审图常见问题解析

一月一答

主办单位 北京市规划和自然资源委员会

2024年6月 总第11期

图1 首层供暖房间至其以下非供暖地下室外墙热桥保温做法

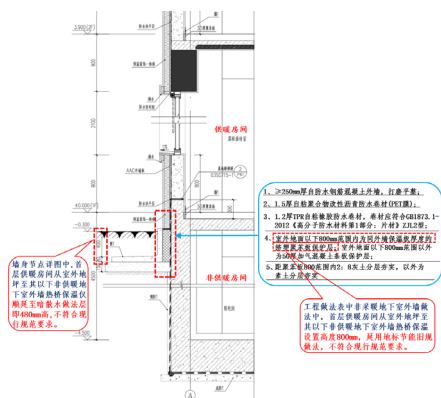
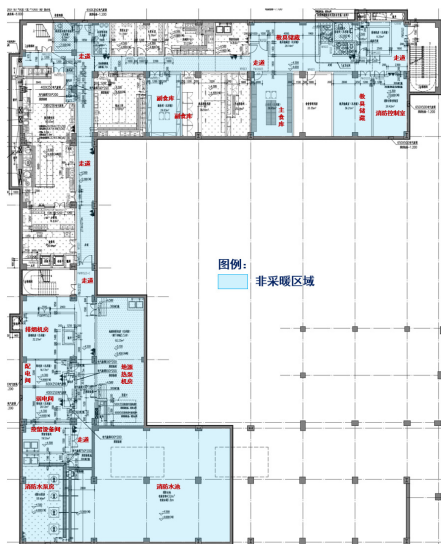
某新建幼儿园项目,设计图纸墙身详图与工程做法中首层采暖房间从室外地坪至其以下非采暖地下室外墙保温的设置高度不足2m(见图1、图2),不符合《居住建筑节能设计标准》DB11/ 891-2020第3.2.3条的规定。

本案例中设计人仍沿用《居住建筑节能设计标准》DB11/ 891-2012旧版规范中非供暖地下室墙基保温做法,地下室外墙防水保护层做法采用的实体墙,案例中直接采用加气混凝土条板墙也不合理,地下室外墙热桥保温层向下延伸至室外地坪下800mm,参考了《A级不燃材料外墙外保温》12BJ2-11(已废止)华北标准图集集中的做法。设计人对修编后的北京市地标住宅节能设计规范,首层采暖房间从室外地坪至其以下非采暖地下室外墙热桥保温的设置提升标准要求,未能准确落实到施工图设计中。

图1 地下二层战时平面图

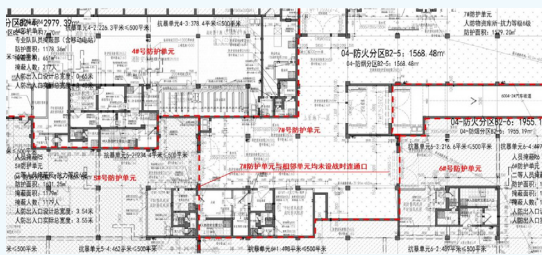
某住宅项目人防工程面积11280.03m²,位于地下二层,平时功能为汽车停车库及相关设备用房。其中7#防护单元战时功能为人防物资库(含移动电站),抗力级别甲6级;4#防护单元战时功能为防空专业队人员掩蔽部,抗力级别甲5级;5#、6#防护单元战时功能为二等人员掩蔽所,抗力级别甲6级。7#防护单元与相邻防护单元未设置战时连通口,见图1。

本项目人防工程位于地下二层。其中,7#防护单元与4#、5#、6#防护单元均相邻,但均未设置战时连通口,违反了《平战结合人民防空工程设计规范》DB11/994-2021第3.2.2条第2款的规定。

图1 结构平面布置图（局部截图）

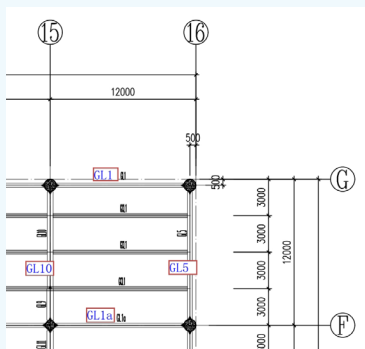
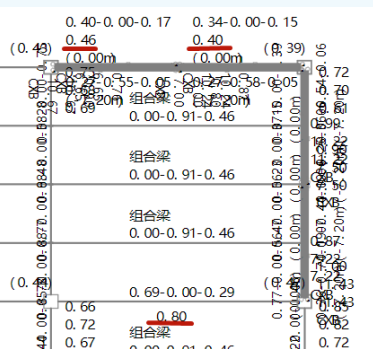
某工业项目为二层钢框架结构，首层层高为11.550m，二层层高为9.550m，檐口高度为21.100m。钢框架的抗震等级为三级，抗震设防类别为丙类。框架柱为箱型截面柱，框架梁为H型钢梁，沿水平方向布置有次梁，楼板为钢筋桁架楼承板。框架梁潜在塑性铰区的下翼缘未设置侧向支承或采取其他有效措施。结构平面布置局部截图见图1，图2为框架梁下翼缘稳定性计算结果。

常用结构设计软件中提供了“按钢规6.2.7验算梁下翼缘稳定”计算选项，设计人员经常误以为计算中勾选了此选项并验算通过，即可不按《建筑与市政工程抗震通用规范》第5.3.2条的要求，在钢框架梁潜在塑性铰区的下翼缘设置侧向支承或采取其他有效措施。

本项目按照《建筑抗震设计规范》GB 50011-2010（2016年版）进行抗震设计，其承载性能等级与《钢结构设计标准》中的性能6或性能7相当，因此结构构件的最低延性等级宜为I级或II级。查表17.3.4-2，当工字形梁受弯正则化长细比小于0.25时，方可不设置侧向支承，该标准第6.2.7条验算通过并不能保证达到此要求。

（1）按《建筑与市政工程抗震通用规范》第5.3.2条的要求，在钢框架梁潜在塑性铰区的下翼缘设置侧向支承或采取其他有效措施。

（2）当不设置侧向支承时，应按《钢结构设计标准》第17章相关要求补充验算，判断是否满足不设置侧向支承的条件，不满足时仍需设置侧向支承或采取其他有效措施。

（3）因隔撑可能有碍建筑布置，可按《钢结构设计标准》的要求设置横向加劲肋等其他有效措施。

图1 设置固定窗房间与走道相通示意图

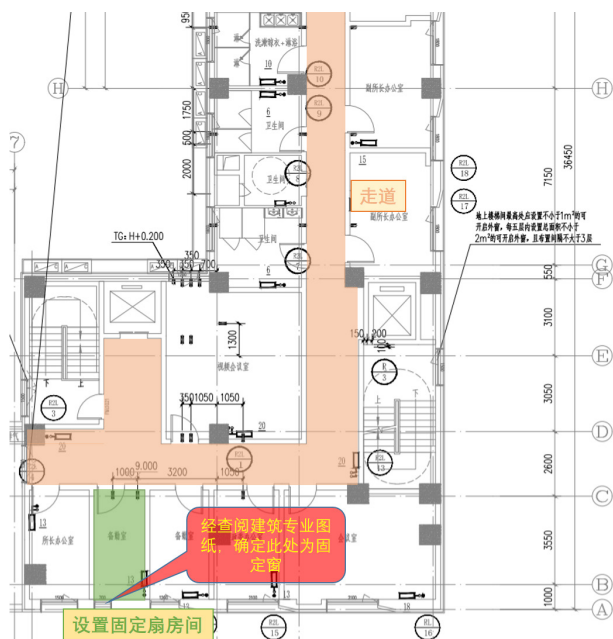
本项目为某小区配套公建,建设性质为新建项目,地上八层,地下二层。四层走道采用自然排烟,见图1。图中设置固定窗的房间(备勤室)与走道之间设有门和隔墙,备勤室与走道不是一个防烟分区,其房间的外窗不能作为走道的自然排烟窗,走道自然排烟窗有效开启面积按照地面面积的2%设置方式有误。

备勤间与走道为两个空间(防烟分区),与走道相连的备勤间虽然设置外窗,未发现建筑图此处外窗为可开启外窗(图2),不具备执行《建筑防烟排烟系统技术标准》第4.6.3条第4款的条件,因此,该走道利用自然排烟时应执行《建筑防烟排烟系统技术标准》第4.6.3条第3款规定,走道的自然排烟窗面积应满足两端均设置面积不小于 2m^2 的自然排烟窗的要求且两侧自然排烟窗(口)的距离不应小于走道长度的 $2/3$ 。

图2 某项目无障碍卫生间整改后平面局部放大图

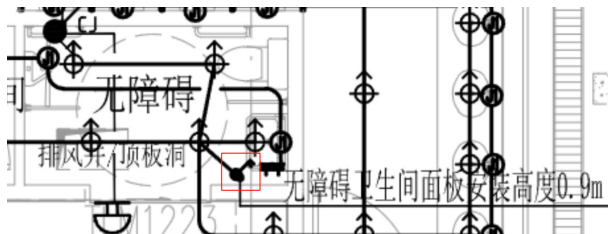
某博物馆及服务配套楼项目，总建筑面积37150m²，地上五层，地下四层，建筑高度23.95m，为多层公共建筑。该建筑地下一层设置有无障碍卫生间，此卫生间内的照明灯具开关安装高度1.3m，不满足《建筑与市政工程无障碍通用规范》GB 55019-2021第3.1.6条“开关距地面高度应为0.85m~1.10m”的规定，见图1。

本项目设计图中无障碍卫生间内的照明灯具和排风扇开关没有采用专门的图例符号，与其它场所安装的开关图例相同，同时，平面图上也没有进行文字标注，引起安装高度不满足《建筑与市政工程无障碍通用规范》第3.1.6条规定的问题。

本项目依据《建筑与市政工程无障碍通用规范》第3.1.6条的规定，在设计图中无障碍卫生间照明灯具开关附近标注“无障碍卫生间面板安装高度0.9m”，整改后图纸见图2。

图2 公用墩盖梁横断面

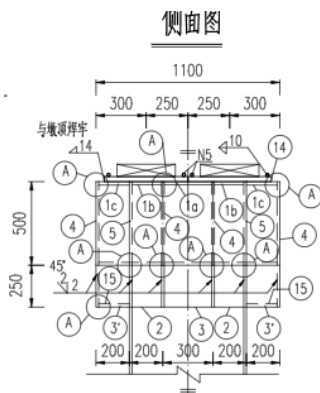
(2)如图2所示,主桥桥梁跨径在13.4m~35.5m之间,公用墩盖梁宽度1.1m,不能满足梁端搭接长度要求;

人行天桥主梁间牛腿搭接长度、梁端至盖梁边缘距离、梯道梁与主梁间的牛腿搭接长度均应满足《建筑与市政工程抗震通用规范》第6.1.7条要求。

图1 拟建场地地层分布示意图

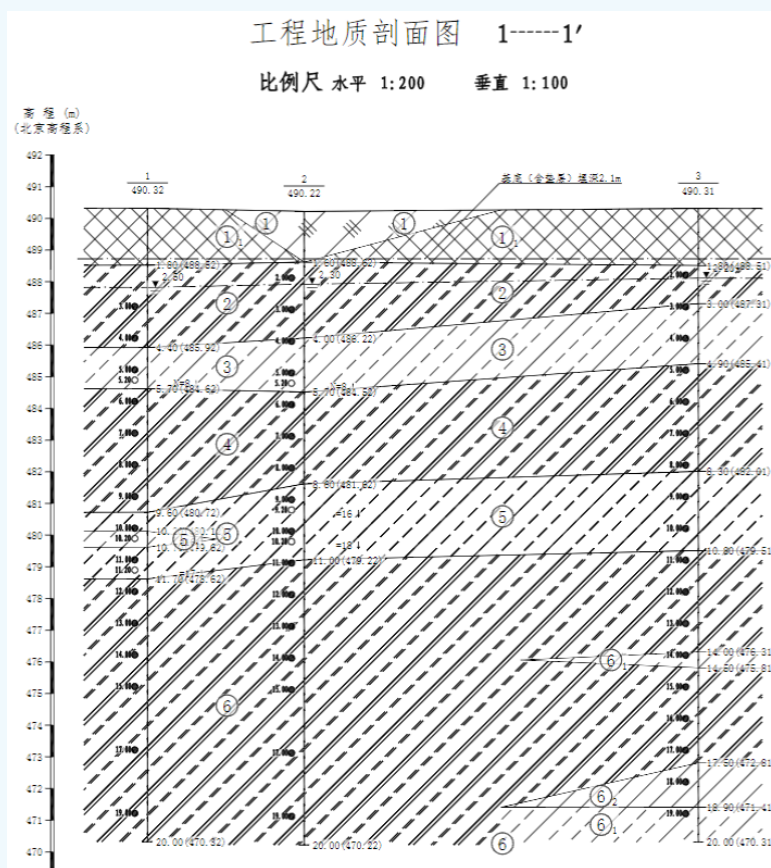
现场钻探揭露场地表层为厚度1.60~1.80m的人工堆积土层,其下为新近沉积的粘性土层、粉土层。地基主要受力层为粉质粘土-重粉质粘土②层、粘质粉土③层(见图1)。

本项目现场钻探时,于部分钻孔中采取原状土样并进行了室内土工试验,同时于部分钻孔中进行了原位测试(标准贯入)工作,但主要土层的非扰动试样数据不满足规范的样本数6件要求。其中,粉质黏土、重粉质黏土②层取原状土样5件;粘质粉土③层取原状土样5件,取扰动土样2件,标贯贯入试验2组。显然,主要土层②、③层取非扰动样数量均不符合《工程勘察通用规范》第3.2.8条第2款最少6件的要求;③层虽然部分指标统计的子样数为7个,但其为原状土样与扰动土样的数量之和,不符合《工程勘察通用规范》第3.2.8条条文说明第2款均应为I、II级土试样的要求;另外,取土试样5件与标准贯入试验2组之和虽超过6件,但不符合《工程勘察通用规范》第3.2.8条条文说明第4款取土试样与标准贯入试验不能相加的要求(见图2)。

依据《工程勘察通用规范》相关规定,每个场地每一主要土层的不扰动试样(原位测试)数据不应少于6件(组)为最少数量,且不扰动土样和原位测试数据,两者为并列关系,应至少满足其中一项。对于类似本项目的小型工程,因其布设钻孔数量一般较少,易造成取不扰动土样数量不能满足规范要求,应引起勘察人员注意,并采取其它补救措施,如可以在取土试样(原位测试)时,缩小取土试样(原位测试)间距、加大取土试样(原位测试)频次,或者在一般性钻孔中增加取土试样(原位测试)数量,必要时也可增加钻孔并于增加的钻孔中采取土试样(原位测试)工作,以弥补钻孔数量较少带来的取土试样或原位测试数据不足问题,从而达到满足规范和岩土工程评价的要求。
